Mission régionale d'autorité environnementale

**Avis délibéré sur le projet d'exploitation
du parc éolien de Lollieux
à Allondrelle-la-Malmaison (54)
porté par la société NEOEN Eoliennes SAS**

N° réception portail :003928/AP
n°MRAe 2025APGE82

Figure 3: Contexte éolien dense à proximité (surlignés en jaune sur la carte).

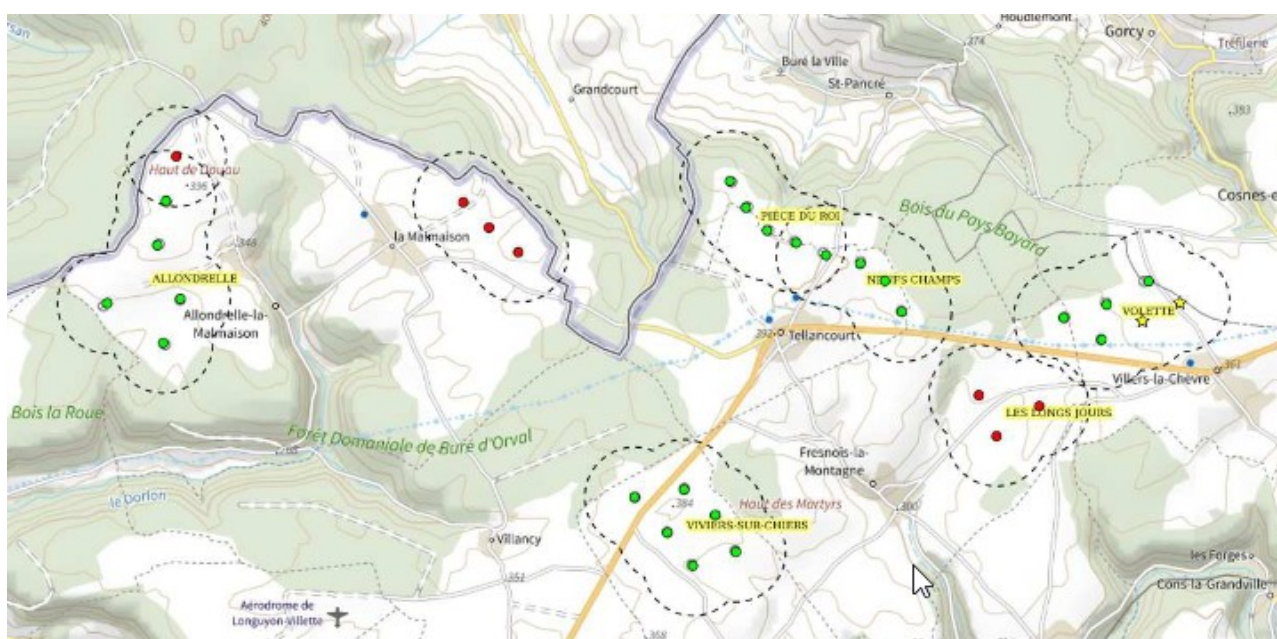
Selon le pétitionnaire, la sensibilité vis-à-vis du paysage éolien est donc jugée comme étant modérée.

L'Ae ne partage pas cette conclusion : ajouter 4 éoliennes supplémentaires aux 38 existantes impactera directement les villages situés dans l'aire d'étude rapprochée (cf. chapitre 2.2. du présent avis).
